Nombre del trabajo: Correcciones

**Materia: Taller Integral de
Arquitectura II**

Correcciones lunes 08 de junio

Correcciones miércoles 10 de junio

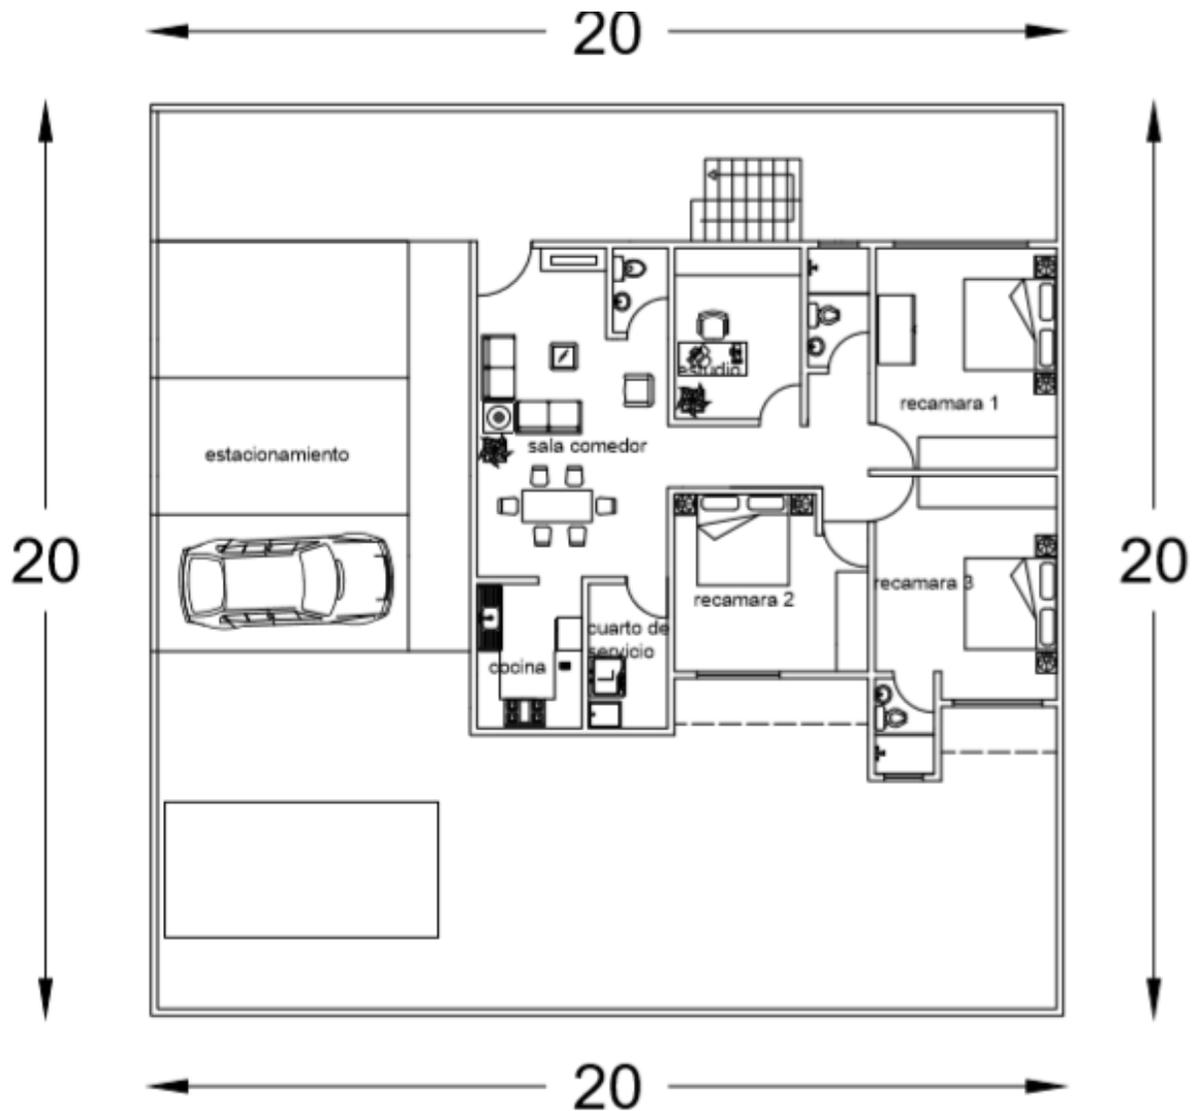
Las indicaciones dadas por el docente fueron tomadas en cuenta.

Los muros fueron nivelados, ampliando el espacio del cuarto de servicio, reduciendo el espacio de la cocina, de la misma manera los baños se ampliaron, ubicando el mobiliario de estos a manera de quedar con las conexiones de la tubería en una misma línea.

El estudio quedó con más espacio libre por el cambio de mobiliario y ubicación del acceso.

Así mismo el espacio de rematamiento de la recámara 2 y 3 servirá para las plantas siguientes como uso de balcón propio de cada una de ellas, cumpliendo la función de brindar sombra a los pisos entre sí y de la misma manera de ventilación y mejor comodidad de las recámaras.
